**Всемирный форум для согласования
правил в области транспортных средств**

Рабочая группа по пассивной безопасности

Предложение по новым правилам, касающимся лобового удара

Проект новой серии поправок 01 к проекту новых правил по единообразным положениям, касающимся официального утверждения легковых автомобилей в случае лобового столкновения с уделением особого внимания удерживающей системе

Образец А

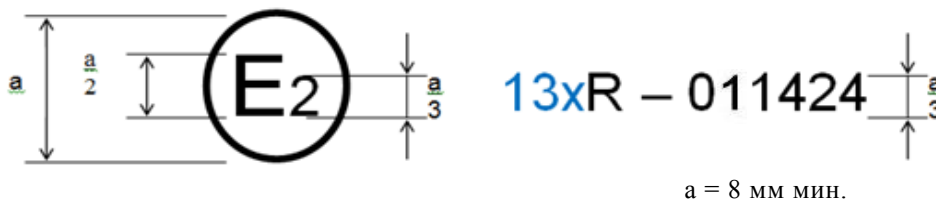
Приложение 2 изменить следующим образом:

Приведенный выше знак официального утверждения, проставленный на транспортном средстве, указывает, что данный тип транспортного средства официально утвержден в Нидерландах (E4) Франции (E2) в отношении защиты водителя и пассажиров в случае лобового столкновения на основании Правил № {13X} под номером официального утверждения 021424 001424. Номер официального утверждения указывает, что официальное утверждение было предоставлено в соответствии с предписаниями Правил № {13X} с внесенными в них поправками серии 021.

Образец В

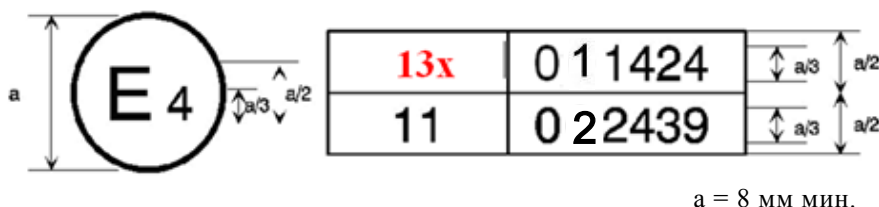
Приведенный выше знак официального утверждения, проставленный на транспортном средстве, указывает, что данный тип транспортного средства официально утвержден в Нидерландах (E4) на основании Правил № [13X] и 11¹. Первые две цифры номера официального утверждения указывают, что в момент предоставления соответствующих официальных утверждений Правила № [13X] включали поправки серии 02 01, а Правила № 11 включали поправки серии 02".
